「再処理施設高レベル廃液ガラス固化建屋 ガラス溶融炉運転方法の改善検討結果について (改正版)」の概要について

1. 今回報告の主旨

第 5 ステップに係る経緯

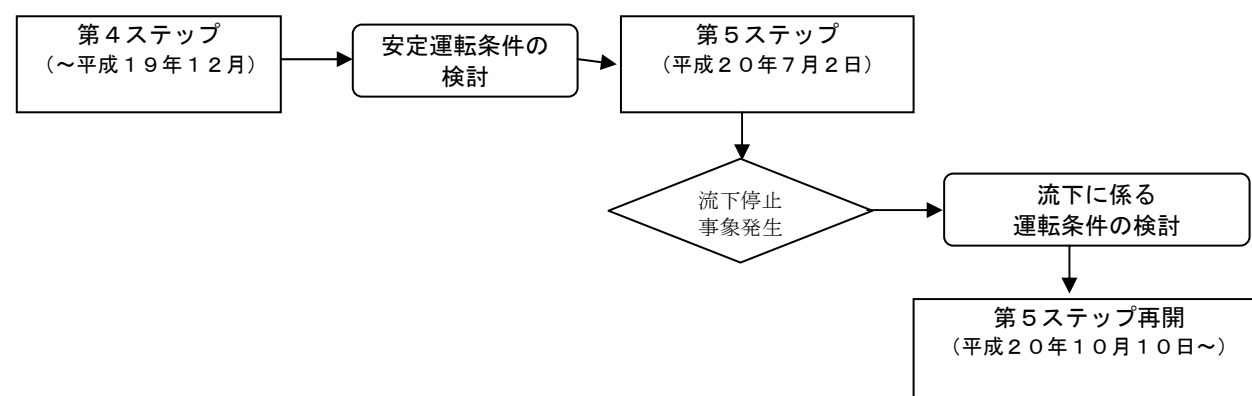
- 第 4 2 回及び第 4 3 回再処理WG (原子力安全・保安院の審議会)において、「再処理施設高レベル廃液ガラス固化建屋 ガラス溶融炉運転方法の改善検討結果について (平成 22 年 7 月 15 日報告)」に対して不足している点があるとの指摘を受けた。
- 不足点の 1 点目は、KMOC 試験を実施するに至った経緯の説明、2 点目は試験再開後の試験計画の具体性である。
- 今回報告では、7 月 15 日に報告した報告書に上記の不足点を追加改正した。

- 第 5 ステップに係る経緯、原因究明の流れ、KMOC 試験を実施するに至った理由等を追加した。

- ・ガラス固化設備における第 5 ステップの試験運転を平成 20 年 10 月に再開するまでの運転条件の検討及び第 5 ステップの試験運転を再開した以降に確認された状況などを経緯として纏めた。

不溶解残渣廃液を含む廃液供給以降に発生した流下性低下等の要因分析 (運転データの評価等に基づく要因評価)

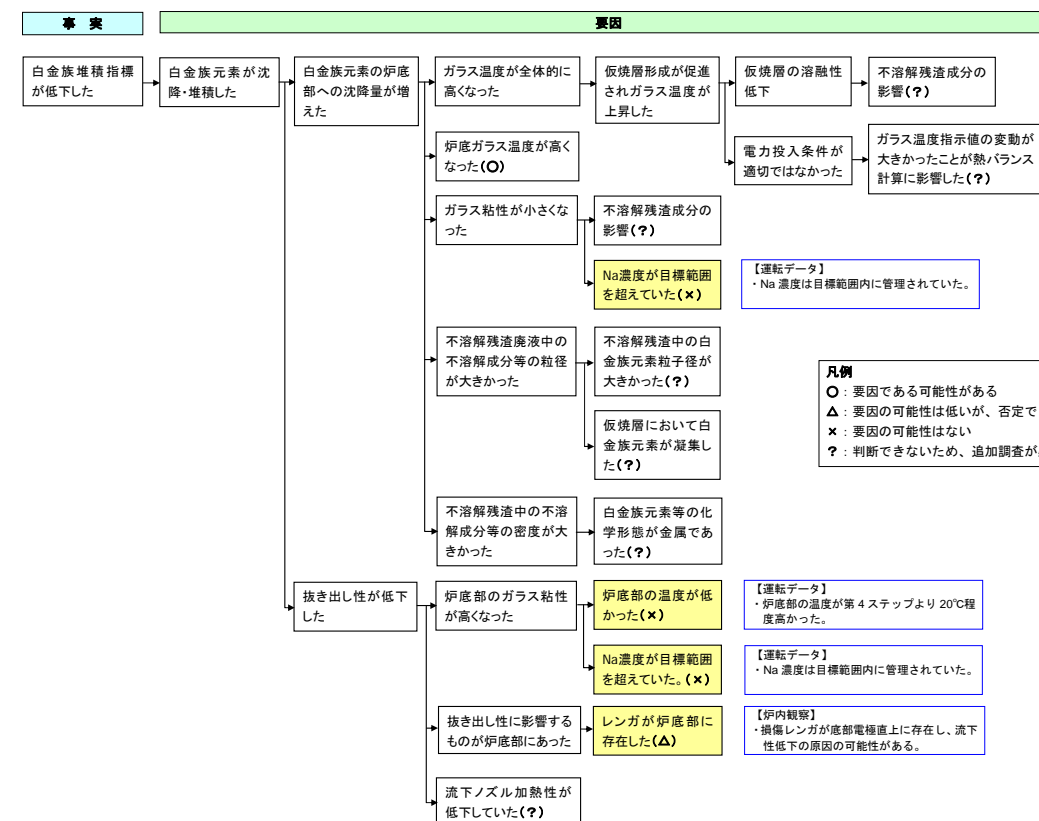
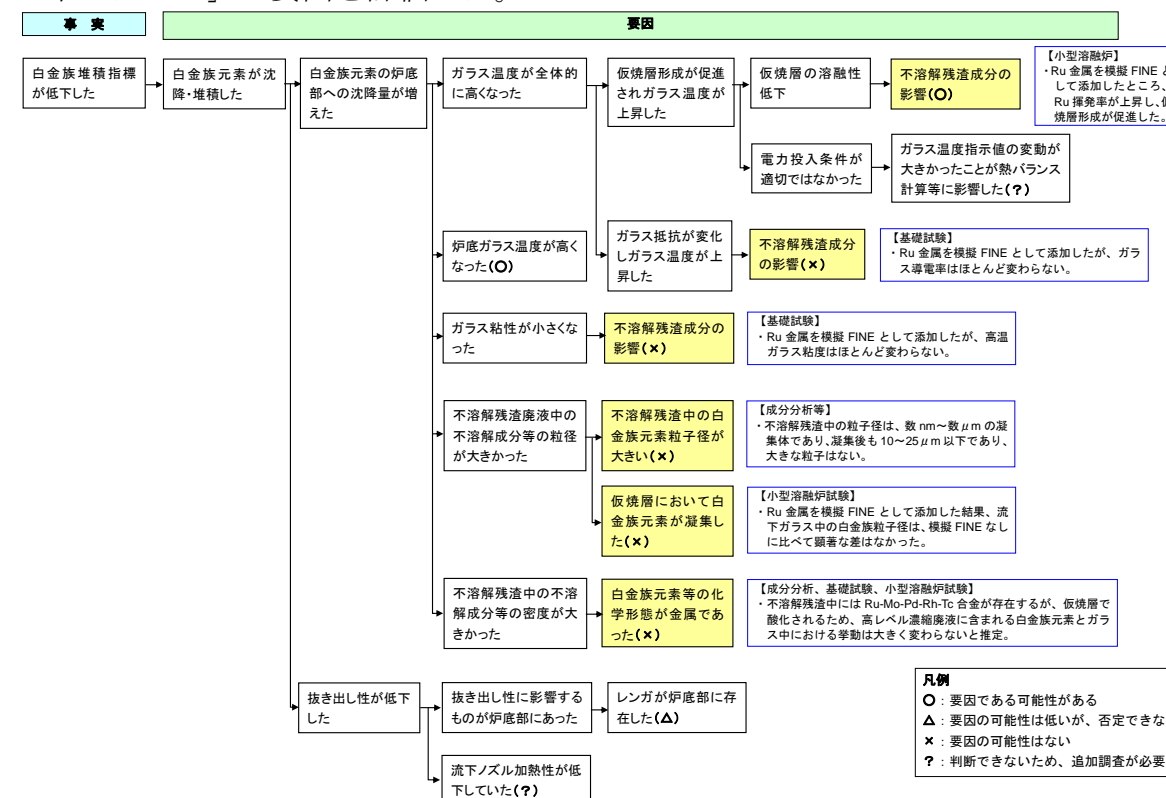
- ・ガラス固化設備の試験再開に向け、使用前検査の検査前条件である安定運転を確実に実施するため、第 5 ステップで確認された「不溶解残渣廃液を含む廃液供給以降に流下性低下及び白金族堆積の判断指標が低下したこと」に対して原因究明を行い、対策を講じることとした。

- ・「不溶解残渣成分に関する調査」の結果を受け、「運転データの評価に基づく要因評価」において洗い出した「不溶解残渣廃液を含む廃液供給以降に流下性及び白金族堆積指標が低下したこと」の要因を評価した。

不溶解残渣廃液を含む廃液供給以降に発生した流下性低下等の要因分析 (KMOC試験結果に基づく評価)

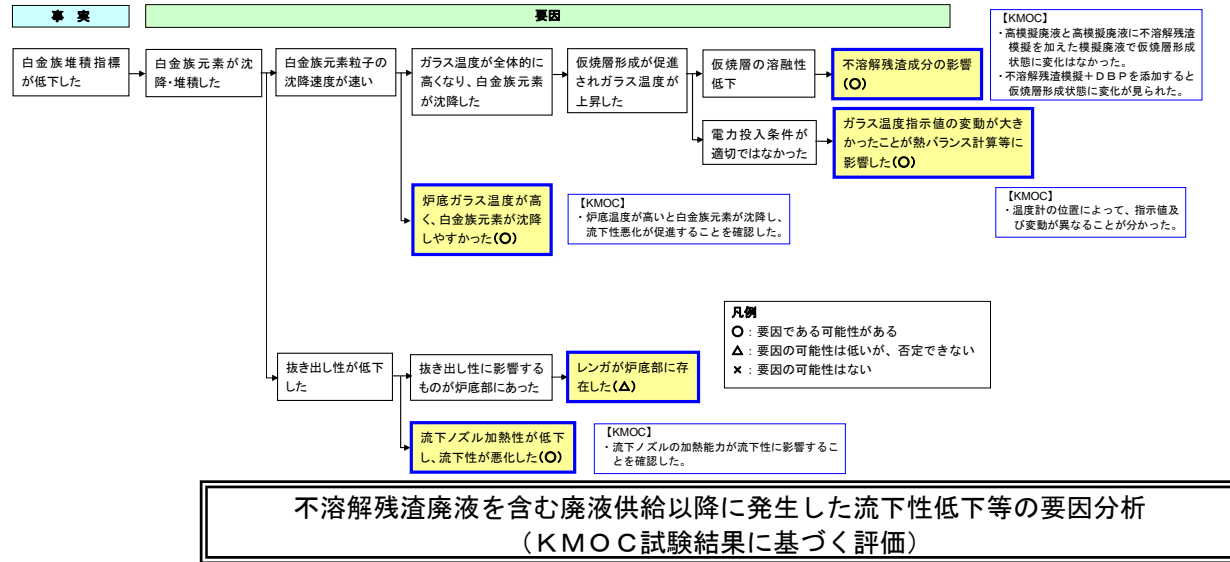
- 「不溶解残渣成分に関する調査」で実施した小型溶融炉までの確認により不溶解残渣の影響について一応の評価ができたものの、炉底部の影響や複数の要因の相互影響等、小型溶融炉での確認が困難な点もあった(これまでの経験等から定性的には説明できるが定量的なデータによる評価ができていない)。このため、KMOCを利用し、実規模大での影響確認を行うこととした。
- KMOC試験で得られた結果に基づき、「不溶解残渣廃液を含む廃液供給以降に流下性低下及び白金族堆積の判断指標が低下したこと」の要因に対する評価を行った。

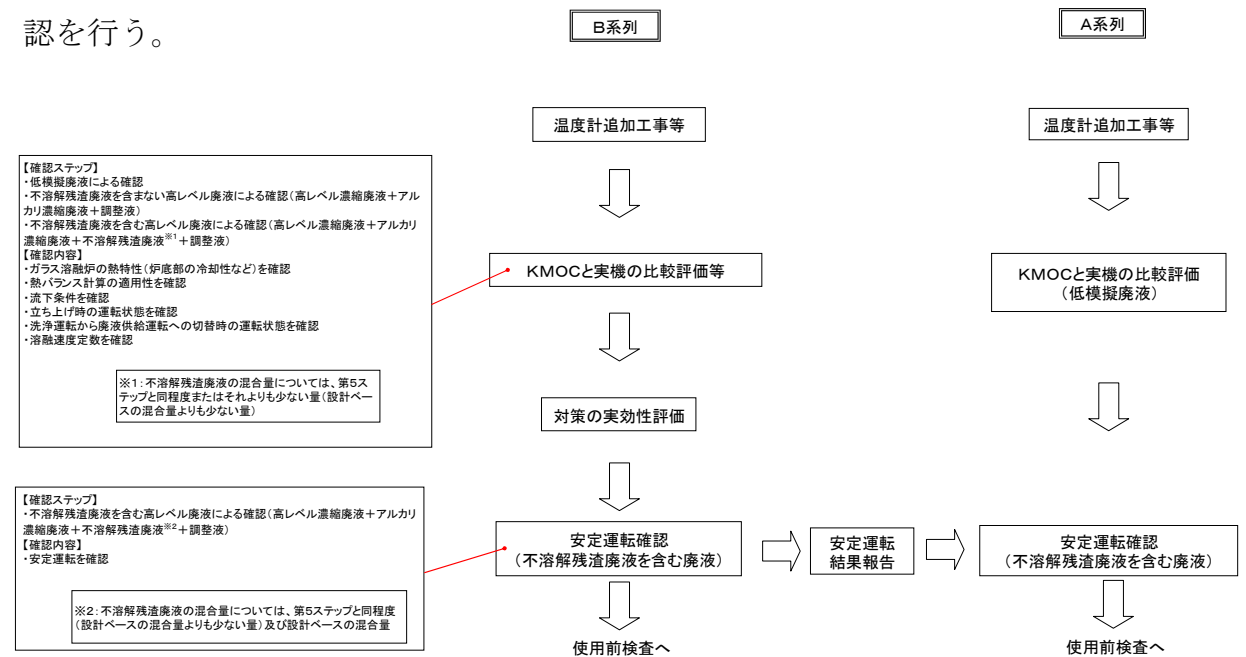
- 7月15日報告に示したアクティブ試験再開後の試験計画の具体化を図り、記載及び説明図の追加を行った。

- KMOCと実機の比較評価等をより確実にを行うため、まず実廃液による試験を実施していないB系列で試験を実施する。
- 低模擬廃液によるKMOCと実機の比較評価等の後に、その結果を十分に反映するとともに、KMOC試験結果の実機への反映に係る最終的な確認を行う目的で、同系列において継続して実廃液による運転確認(試験)を行う。
- 実廃液による運転確認では、まず不溶解残渣を含まない高レベル廃液を用いて運転特性を確認し、続いて不溶解残渣廃液を含む高レベル廃液を用いて運転特性を確認す

る(不溶解残渣廃液の混合量については、第5ステップと同程度又はそれよりも少ない量とする(いずれも設計ベースの混合量よりも少ない量))。
